**Avis de l'autorité environnementale sur
le projet d'ensemble commercial
à Buchelay (Yvelines)**

Le présent avis porte sur l'étude d'impact du projet de construction d'un ensemble commercial sur la commune de Buchelay dans le département des Yvelines. Il est émis dans le cadre de la procédure de permis de construire.

Sur une emprise de 9,3 hectares, occupée par une friche agricole, le projet vise à construire un ensemble commercial développant 38 564 m² de surface de plancher et à aménager 1,3 ha d'espaces verts. Ce projet se situe dans la zone d'activité les Graviers.

Fig 3. Plan masse du projet (source : étude d'impact)

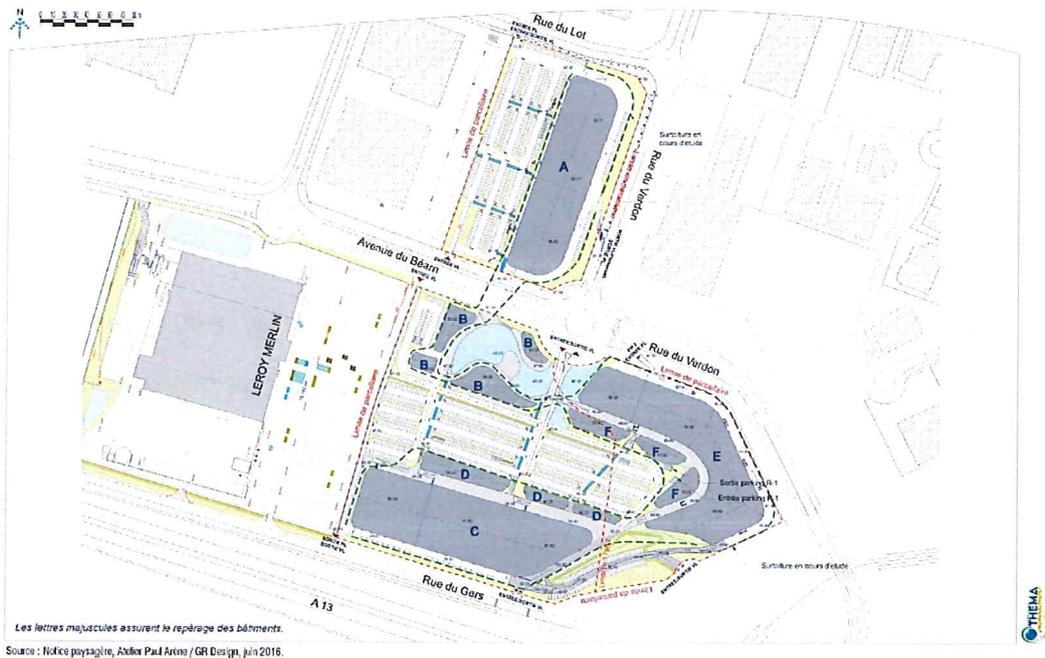
L'autorité environnementale aurait apprécié que l'échéance de réalisation de la seconde phase du projet soit précisée dans l'étude d'impact.
